Casco beoordeling

De heer H.J.M. Nijland
Vliegveldstraat 4a, Deurningen
Gemeente Dinkelland

Auteur:	Annemarie Kamerling
Kwaliteitsborging:	Eibert Jongsma
Versie:	Definitief
Rapportnummer:	DNK-016
Datum:	16-07-2015

Figuur 1 Casco aanvraag dhr. Nijland

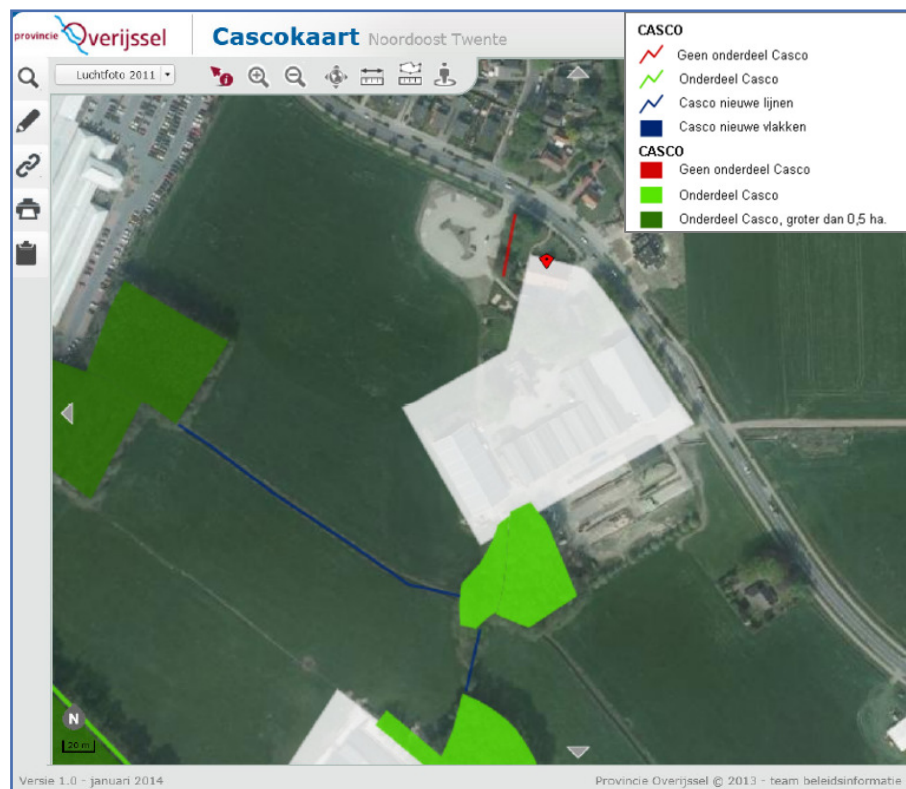
Figuur 1 laat zien welk deel van het bosperceel verwijderd moet worden, welke beplanting bestaand is (bosperceel en knotbomenrij) en waar compensatie wordt voorgesteld.

In Tabel 3 staat de compensatieplicht vermeld voor het verwijderen van een deel van het bosperceel, zoals weergegeven in Figuur 1. De compensatiefactor behorend bij het kampenlandschap is 1,5, zoals ook eerder in deze beoordeling vermeld.⁷

Als compensatie wordt aanplant voorgesteld zoals aangegeven op de kaart van DLV, algemeen adviseur met betrekking tot de plannen tot bedrijfsuitbreiding, zie Figuur 1. De nieuw aan te planten bospercelen hebben een oppervlakte van 360 m2 en 1.292 m2. De totale compensatieoppervlakte komt hiermee op 1.652 m2.

De eerste twee compensatievoorstellen zijn qua oppervlakte onvoldoende, voor het derde voorstel is dit onduidelijk. In een definitief compensatievoorstel zal moeten worden voldaan aan het te compenseren oppervlakte van 3.285 m².

Het eerste en het derde compensatievoorstel bieden geen winst t.o.v. de huidige situatie. In dit voorstel wordt het huidige bos deels gekapt en enkele meters verderop aangeplant. In dat geval blijft de netwerkwaarde van het bos exact hetzelfde als in de huidige situatie. Bovendien kost het jaren voordat het bos weer dezelfde landschappelijke, cultuurhistorische, ecologische en belevingswaarde heeft als het huidige bos.

De compensatievoorstellen (zie paragraaf 2.5) leveren op dit moment qua oppervlakte onvoldoende compensatie. Bovendien leveren het eerste en derde compensatievoorstel geen meerwaarde ten opzichte van de huidige situatie. Over deze compensatievoorstellen adviseren wij dus niet positief.

Figuur 5 Rommel, snoeiafval, dode bomen en geen onderhoud maken het bosperceel bedreigd

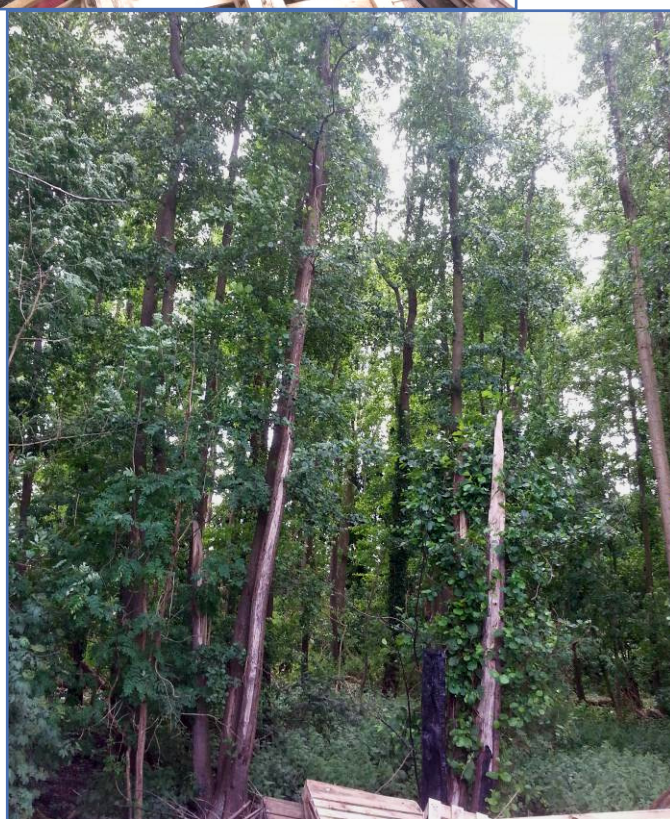
Het bosperceel kan gezien worden als behoorlijk bedreigd (score 3), zie

Figuur 5. Al langere tijd is geen dunning uitgevoerd in het bos en er ligt veel rommel (o.a. pallets en snoeiafval) in de randen van het bosperceel. Daarnaast zijn veel (half)dode bomen te zien in het bosperceel.
